MINISTERIO DE MINAS Y ENERGIA

RESOLUCIÓN NÚMERO 4 0993 DE

Por la cual se modifican plazos de exigibilidad de etiquetado y se aclaran algunos requisitos establecidos en el Anexo General del Reglamento Técnico de Etiquetado – RETIQ.

Figura 6.3.2 Dimensiones acotadas de una etiqueta normalizada (tamaño A6)."

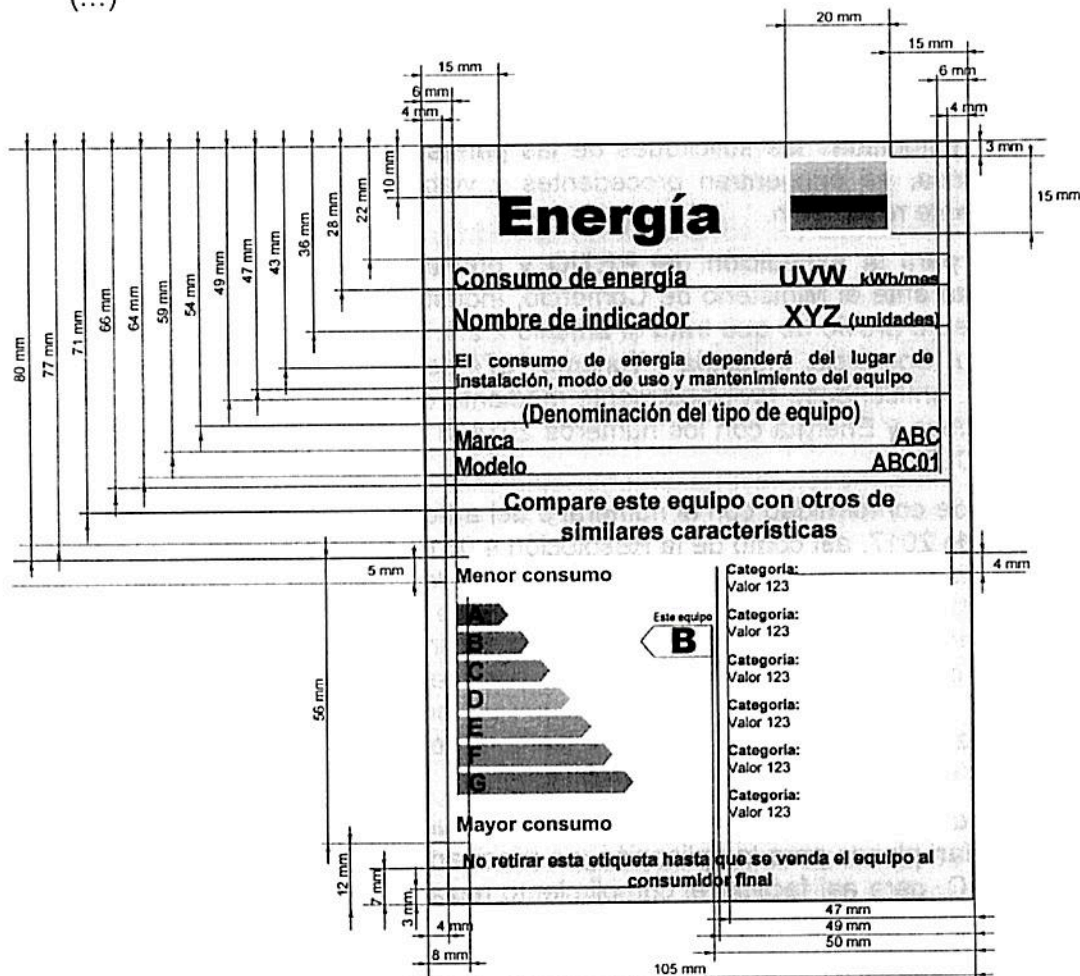
- 1) Al numeral 6.3.2 "Dimensiones y formas", la siguiente figura para precisar las cotas aplicables a la etiqueta URE:
"(...)

Figura 16.5 a. Ejemplo de etiqueta para Gasodomésticos para cocción de alimentos - Horno

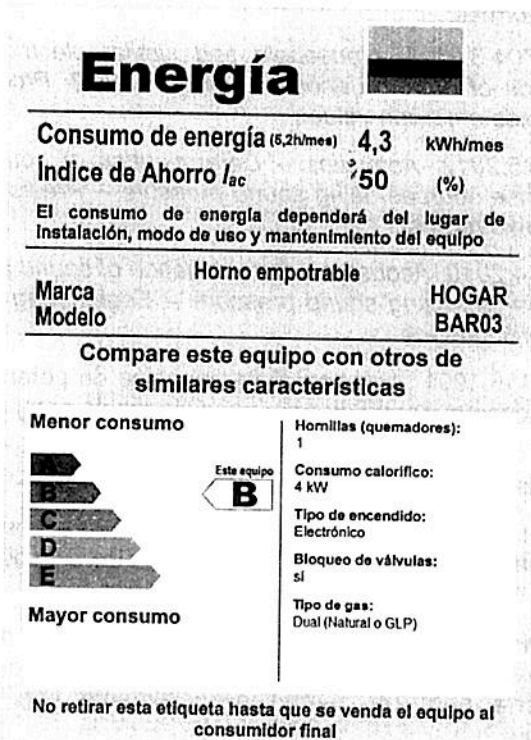
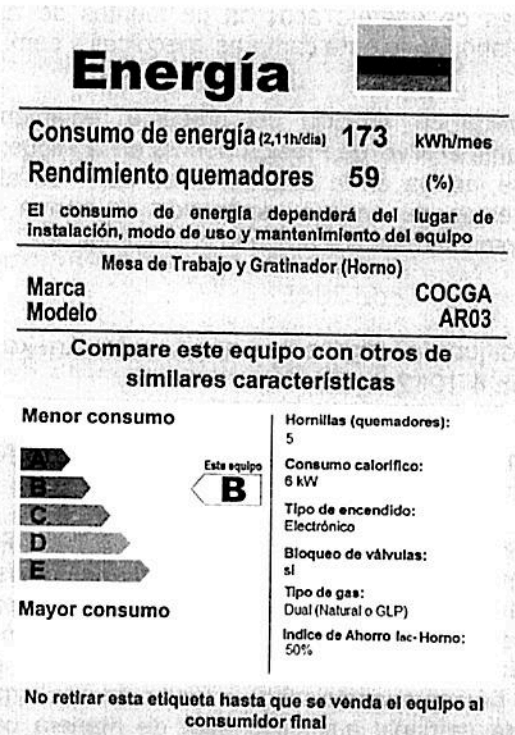
5) Al numeral 16.5, las siguientes figuras:

Figura 6.3.3. Ejemplo de dimensiones, distribución y tipos de letra a usar de una etiqueta normalizada (tamaño A6)."

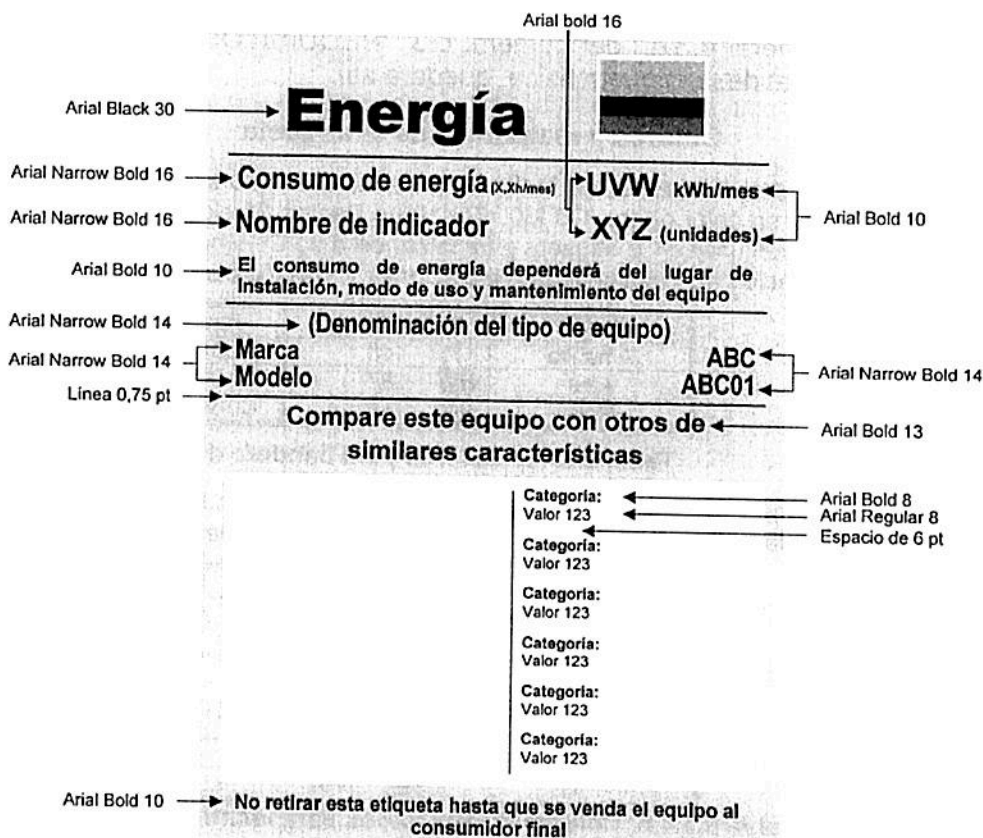
4) La Figura 6.3.3, del numeral 6.3, "REQUISITOS DE LA ETIQUETA", precisando tipos de letra y notas generales de uso, quedará así:

Notas: En el caso de etiquetas para equipos que no se haya dispuesto rangos para clasificación energética, tales como los de refrigeración comercial y balastos, la información comparable por categorías irá alineada a la izquierda.

En el caso de equipos de refrigeración comercial el texto "USO EXCLUSIVO COMERCIAL", deberá estar en letra Arial Narrow de 18 puntos, centrado y sobre línea a 7 milímetros del margen superior del espacio dispuesto para información comparable.

Las etiquetas de equipos acondicionadores de aire, refrigeración, balastos, lavado de ropa, calentamiento de agua y cocción, el texto que acompañe a la indicación "Consumo de energía" como referencia de tiempo de evaluación, bien en "h/día", "h/mes" o "h/año", irá entre paréntesis en letra tipo Arial Bold 10 u 8, con un espacio de separación.

Figura 6.3.3.1. Especificaciones para la ilustración de rangos de eficiencia con barras de colores en tamaño de etiqueta A6 (Dimensiones en milímetros)."

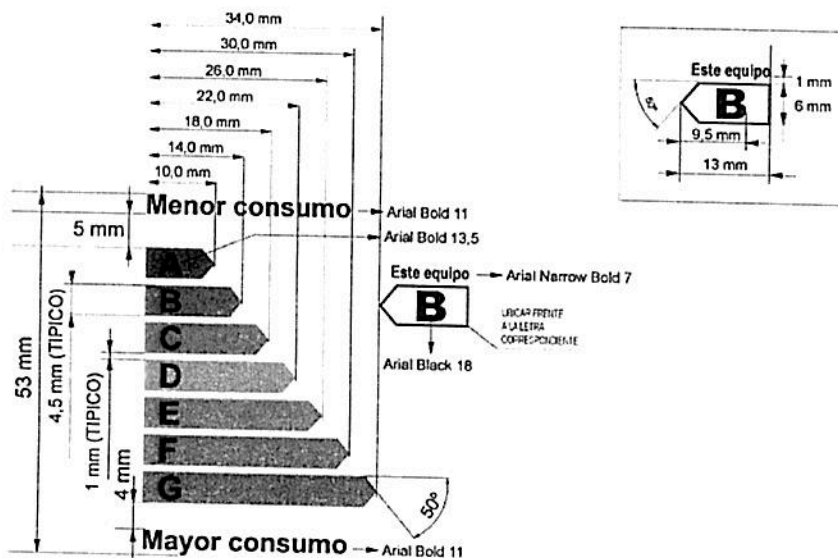
5) La Figura 6.3.3.1, del numeral 6.3, "REQUISITOS DE LA ETIQUETA", precisando cotas y ángulos, quedará así:

Figura 7.5. Ejemplo de etiqueta para Acondicionadores de Aire hasta 10.540 W de capacidad de enfriamiento.

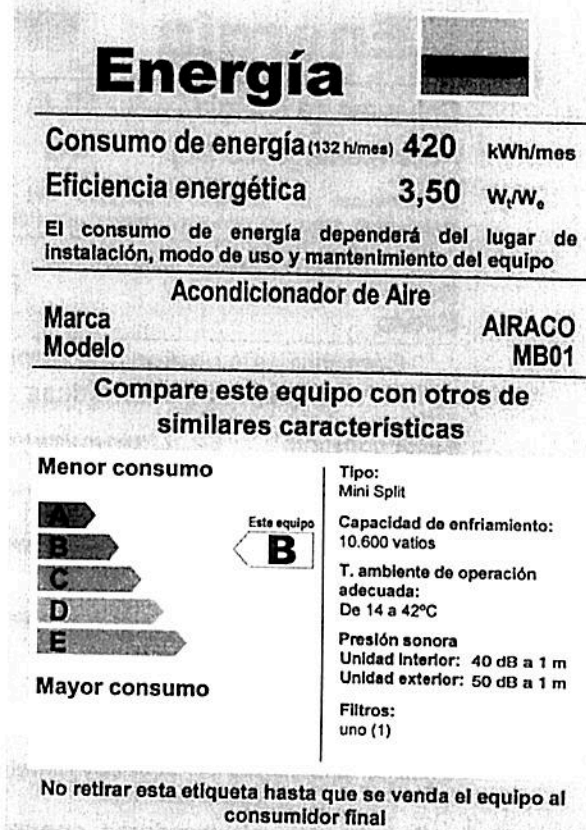
8) Las figuras ejemplo de las etiquetas y sus nombres, correspondientes con los números 7.5, 8.5, 9.1.5, 9.2.5, 10.6, 11.7, 12.6, 13.6, 14.5, 15.1.5, 15.2.6 y 16.5 se sustituyen por las siguientes.
